島根原子力発電所 火山影響評価について

令和3年6月18日
中国電力株式会社

外部事象（火山対策）

外部事象（竜巻）

図 排気筒周辺の概要

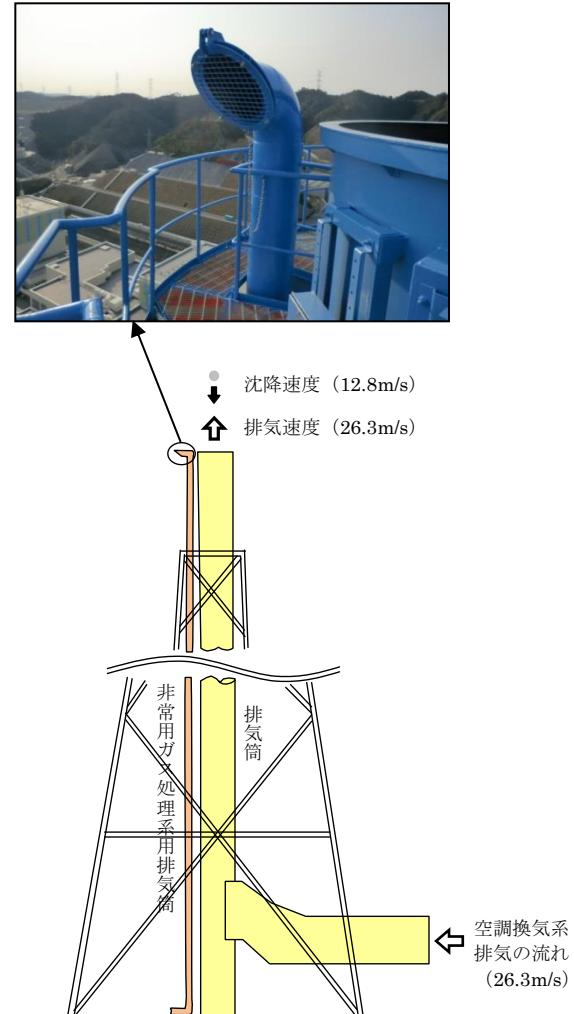
降下火碎物により排気筒モニタ等が損傷した場合、その安全上支障のない期間がどの程度であるか等を明確にした上で、可搬型モニタリング設備による対応等によって、排気筒モニタが有する安全機能が損なわれないことを整理して説明すること。

排気筒モニタが損傷したときには補修等の運用による対応としていたが、評価対象施設等であることを踏まえ、降下火碎物の堆積荷重に対する排気筒モニタ室の補強等の対策により、降下火碎物の直接的な影響因子によって排気筒モニタが安全機能を損なわない設計とする。（参考資料）

図 排気筒モニタ概要図

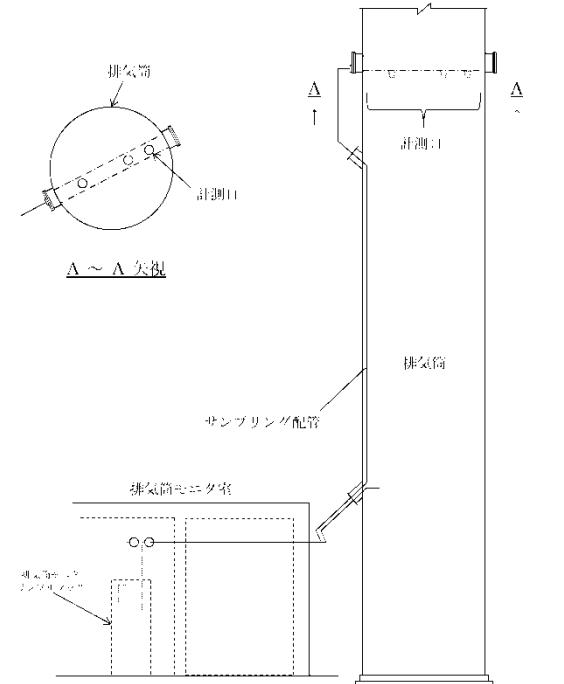
降下火碎物により排気筒モニタ等が損傷した場合、その安全上支障のない期間がどの程度であるか等を明確にした上で、可搬型モニタリング設備による対応等によって、排気筒モニタが有する安全機能が損なわれないことを整理して説明すること。

- ・排気筒モニタが損傷したときには補修等の運用による対応としていたが、評価対象施設等であることを踏まえ、排気筒モニタの信頼性向上対策について検討した。その結果、以下の対策により、排気筒モニタの安全機能が維持できることから、方針を変更し、排気筒モニタに対する降下火碎物の直接的な影響因子によって、安全機能を損なわない設計とする。
 - ✓ 降下火碎物の堆積荷重に対する排気筒モニタ室の補強
 - ✓ 排気筒モニタ室の通気口へのフィルタ設置
- ・なお、排気筒モニタが損傷した場合においても代替設備により安全機能を損なわず対応可能としていた理由を以下に示す。
 - ✓ 排気筒モニタの損傷は、サンプリング配管破断などに伴うサンプル流量の低下やケーブル損傷に伴うラック電源の断線による「排気筒サンプリング装置」の警報が中央制御室の制御盤に表示されるため、遅滞なく検知可能である。
 - ✓ 排気筒モニタの損傷時、代替設備を準備するまでの間は、常設エリアモニタであり排ガス処理系機器設置エリアの室内空気の放射線レベルを監視している排ガス系機器エリアモニタ（タービン建物及び廃棄物処理建物に設置）によって、放射性気体廃棄物処理系機器の損傷について連続監視が可能である。
 - ✓ 代替設備である可搬型モニタリング設備は、準備に要する時間として30分から1時間を見込んでおり、その間も排ガス系機器エリアモニタによる連続監視が可能であるため、安全上支障はない。タイムチャートを以下に示す。

排気筒モニタ（屋外サンプリング配管除く）は排気筒モニタ室内に設置されているが、排気筒モニタ室の通気口にフィルタを設置し、降下火碎物が内部に侵入しにくい設計とするため、排気筒モニタへの影響はない。

●竜巻最大風速のハザード曲線による最大風速 V_{B2}

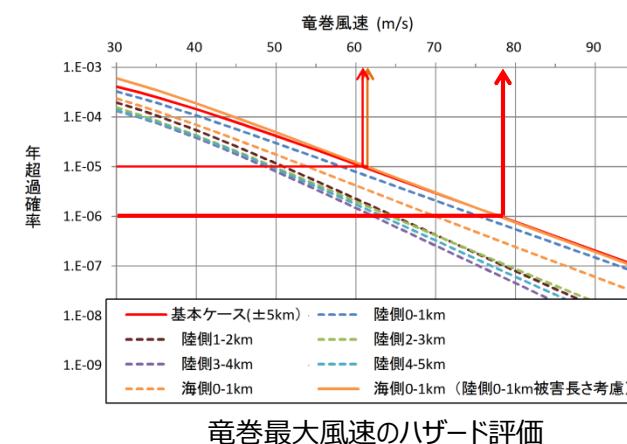
基準竜巻の最大風速 V_B 及び設計竜巻の最大風速 V_D の設定において考慮するとしている将来的な気候変動等について、 V_B と V_D の関係を踏まえ、設計としてどの時点で考慮するべきか検討し説明すること。

- ✓ 竜巻検討地域全域及び竜巻検討地域を1kmごとに細分化（1km短冊）した場合のハザード曲線を算定した結果、 10^{-5} /年の風速値はそれぞれ61m/s, 62m/sとなる
- ✓ 竜巻ハザード曲線算出のためのデータの不確実性を踏まえ、参照する年超過確率を 10^{-5} から一行下げた年超過確率 10^{-6} における風速とすると、陸側及び海側5km全域での評価、1km範囲ごとに細分化した評価ともに78m/sとなる
- ✓ 以上より、竜巻最大風速のハザード曲線による最大風速 V_{B2} は78m/sと設定

- ✓ V_{B1} 及び V_{B2} のうち、大きな風速を適用し78m/sを V_B と設定

- ✓ 周辺地形や竜巻の移動方向を確認した結果、地形効果による竜巻の增幅を考慮する必要はないと考えられる
- ✓ 一方、将来的な気候変動による竜巻発生の不確実性を踏まえ、 V_B の値がF3の風速範囲（70～92m/s）にあることから設計竜巻の最大風速 V_D はF3の風速範囲の上限値92m/sと設定

フジタモデルの風速場における最大水平風速と地上からの高さ
(最大風速92m/s, 外部コア半径位置)

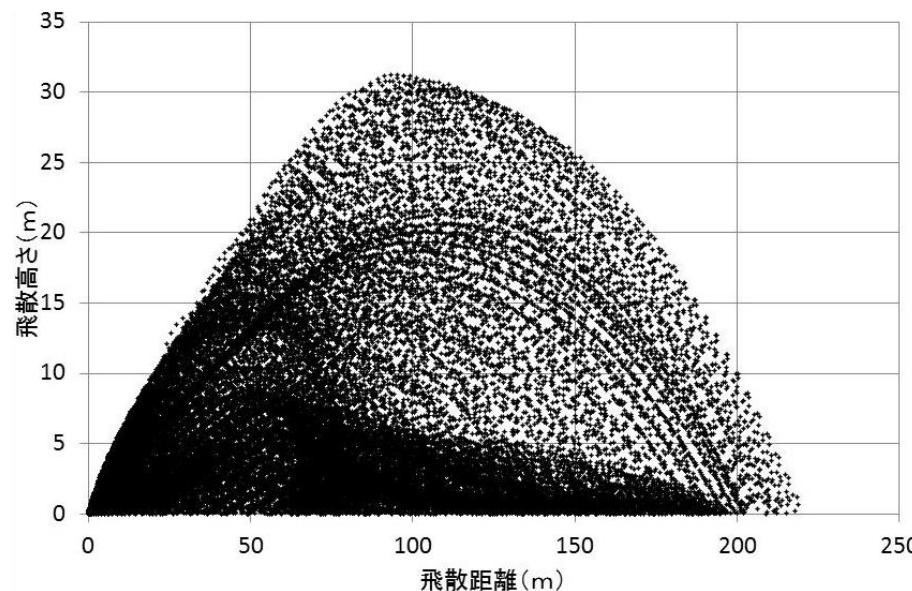
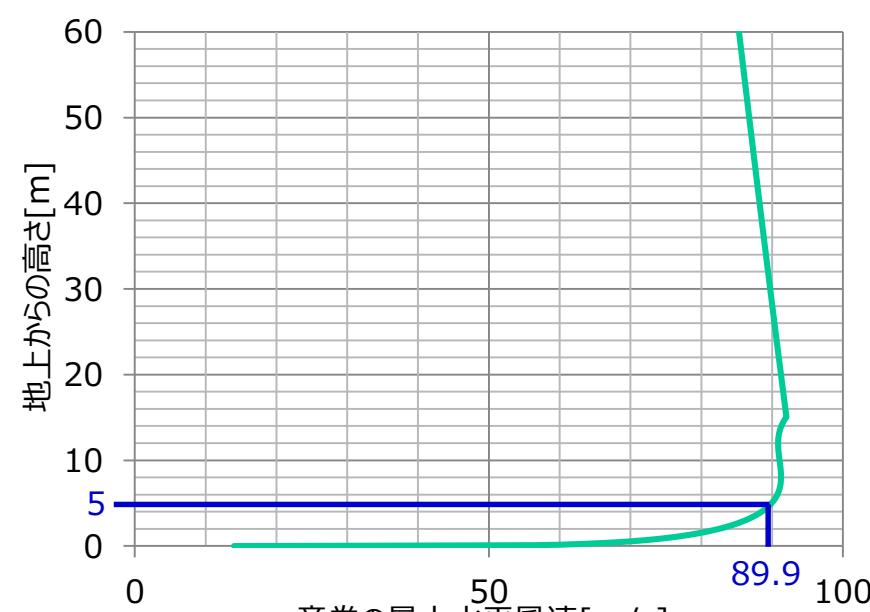
地表面付近の風速場の不確定性と地上からの初期高さの感度解析結果の関係を踏まえ、飛散解析を妥当とする根拠について、詳細に説明すること。

フジタモデルを風速場として用いて飛散解析を行う解析コード「TONBOS」では、飛来物の運動モデルに流体抗力と地面効果による揚力を考慮しており、地面効果による揚力は、地面から物品高さの3倍まで作用するよう設定している。（飛来物の運動モデルについては11ページ参照。）

「資機材・車両」や「軽量大型機材」に分類されるような表面積及び物品高さが大きい物品は、地面効果による揚力の影響により高く浮上すること及び地上からの初期高さ0mとした方が地上からの初期高さ5mより長時間設計竜巻の最大風速程度の強い風を受けることが要因で飛散距離が大きくなつたと考えられる。

プレハブ小屋の例では、左図の通り飛散高さが最大で約30mとなっており、右図より地上からの高さ30mでは、90m/s程度の強い風を受けることになる。

従つて、飛来物発生防止対策エリアの設定に対して、地表面付近の風速場の不確定性の影響は小さく、地表面に設置した物品に対する飛散解析結果を用いることは妥当であると考える。

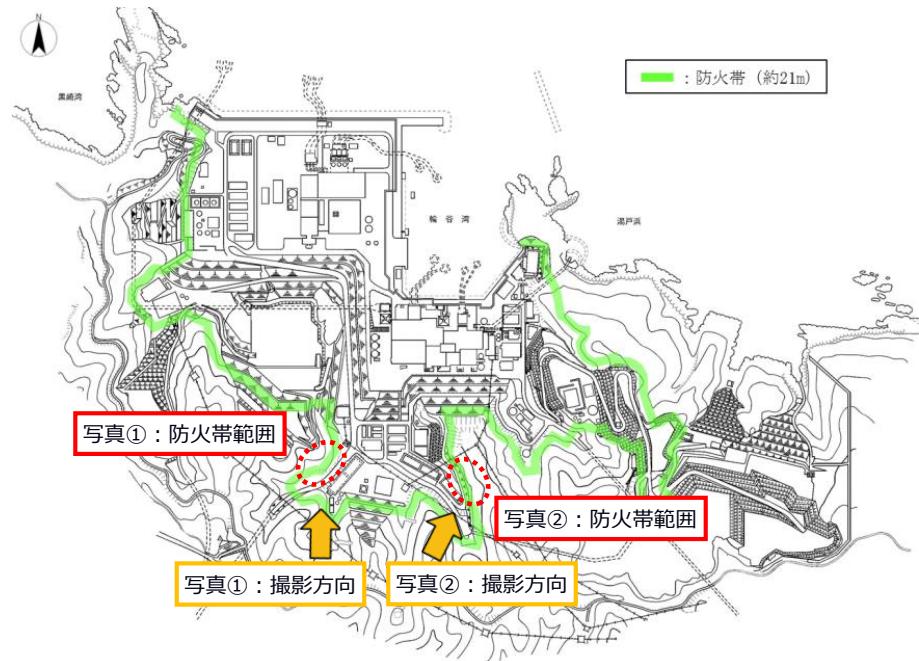
海水ポンプ各部位の直接輻射による影響評価を行った上で、直接輻射による影響と周辺空気の温度上昇による影響を比較し、評価の妥当性を説明すること。

海水ポンプ電動機の影響評価については、平成31年3月14日審査会合時に、海水ポンプ電動機外面に直接輻射が当たった際の影響を考慮した「直接輻射による影響評価」を行い、電動機外面に近く、その温度上昇の影響を最も受けやすいと考えられる「固定子巻線」を代表部位として、その評価結果を示したところである。

その後、海水ポンプ電動機内部の各部位（固定子巻線、上部軸受、下部軸受）は冷却空気によって常時冷却されていることを踏まえ、冷却空気の温度上昇による影響について改めて評価方法を検討し、令和元年8月22日審査会合時に、冷却空気の温度上昇を考慮した「冷却空気による影響評価」に見直すこととした。また、海水ポンプ電動機の機能維持の観点で、冷却空気の許容温度が最も低い「下部軸受」を代表部位として、その評価結果を示したところである。

これは、「直接輻射による影響評価」は、外気による冷却を考慮しない条件としていることから、電動機中心部に近い箇所に位置する軸受部の温度評価には必ずしも適しているものではなく、このため、各部位（固定子巻線、上部軸受、下部軸受）への火災の影響を考えた場合には、直接輻射が当たった際の影響を考慮するよりも、冷却空気の温度上昇による空気冷却機能への影響を考慮する方が、より実現象に近い形で適切に評価できるものと判断したことによるものである。

中央制御室及び補助盤室の制御盤下部の構造概要図

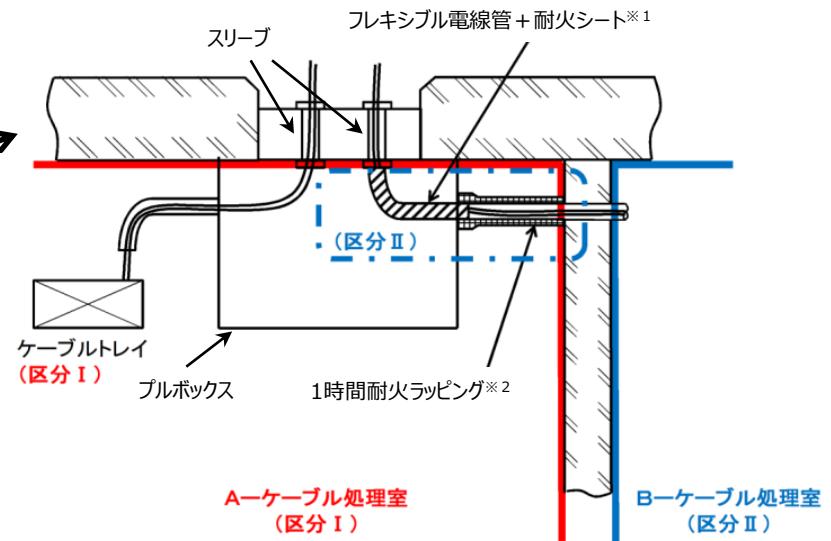
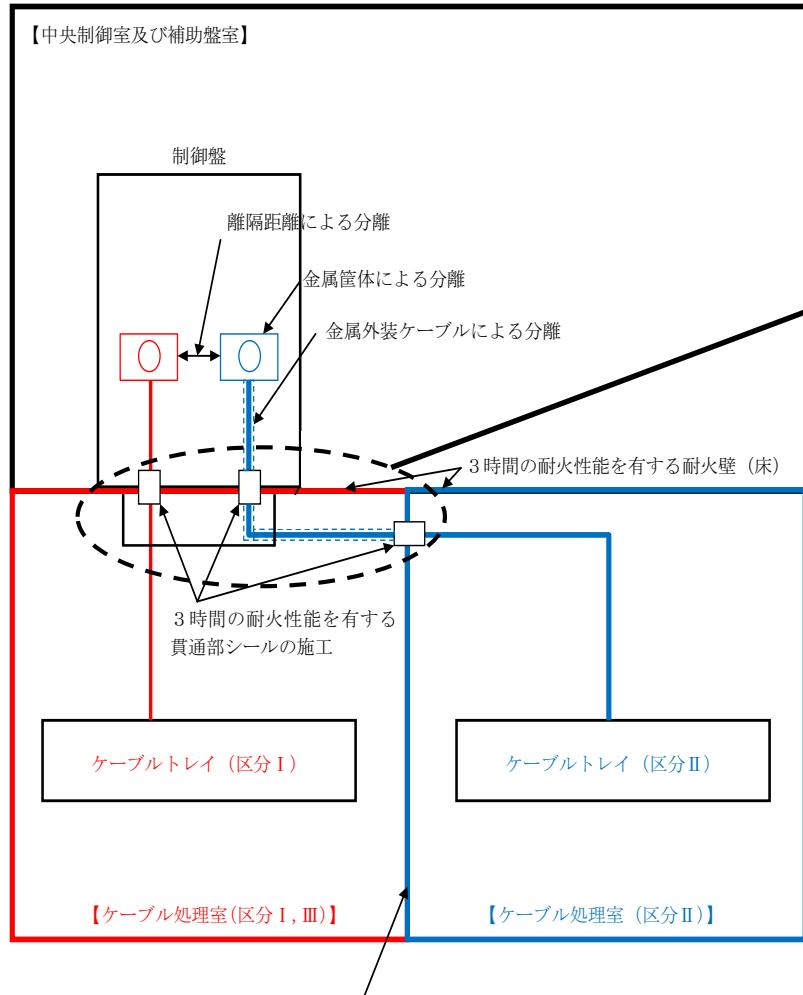
中央制御室及び補助盤室の床下のケーブル処理室における火災の影響軽減対策について、火災防護審査基準にのっとった設計ができないのか、再度検討して説明すること。

ラッピングの仕様検討及び火災耐久試験を実施し、プルボックス内の一部に使用するとしていた「フレキシブル電線管 + 耐火シート」に代えて、隔壁のみで1時間の耐火性能を確保することが可能な「1時間耐火ラッピング」にて火災の影響軽減を図る設計に見直す。

図 入力地震動の加速度時刻歴波形 (EW方向に組合せ用地震動を適用)

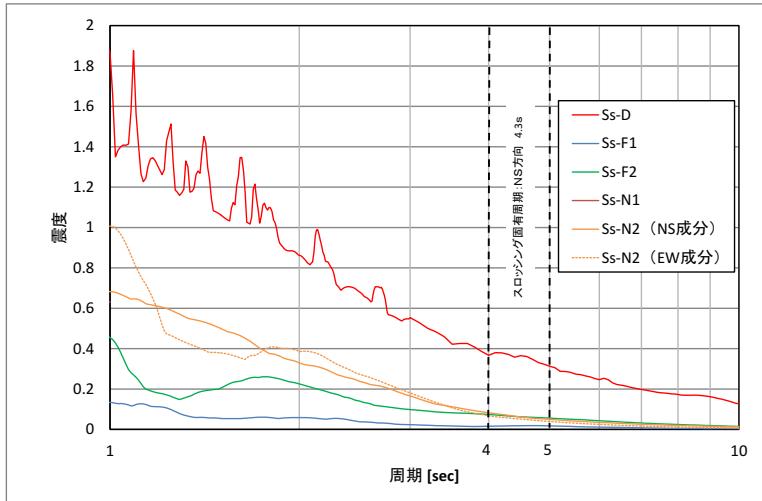
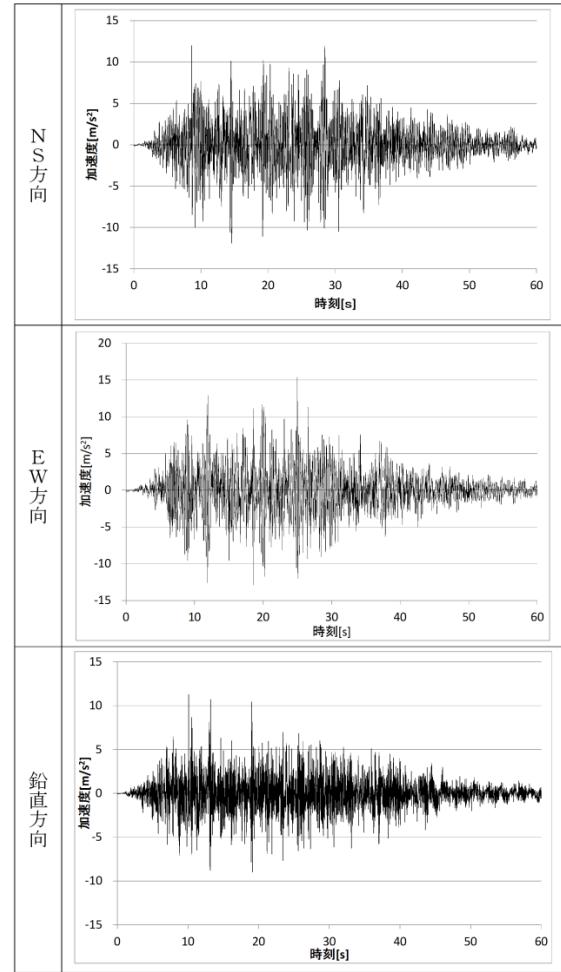
燃料プールのスロッシングによる溢水量評価の解析で、水平2方向の入力地震動として同位相の基準地震動Ss-Dを用いていることで、溢水量が保守的に見積もられることを示すこと。

燃料プールのスロッシングによる溢水量評価においては、同位相の地震動を用いたスロッシング解析により必ずしも保守的に溢水量を算出できるとは限らないことから、水平方向に位相の異なる地震動を用いてスロッシング解析を実施し、溢水量を算出することとした。

- ・燃料プールのスロッシング解析には、基準地震動Ssのうちスロッシング固有周期において応答加速度が最大となるSs-Dを用いた。(左図参照)
- ・Ss-Dは応答スペクトル波であり水平方向の方向性はないことから、スロッシング解析では水平2方向のうち1方向にSs-Dと位相特性の異なる模擬地震波（組合せ用地震動）による応答波を入力した。(右図参照)
- ・組合せ用地震動は、水平2方向の組合せ影響評価用として、基準地震動と同じ作成方法にて位相角を一様乱数とした正弦波を重ね合わせて作成した。
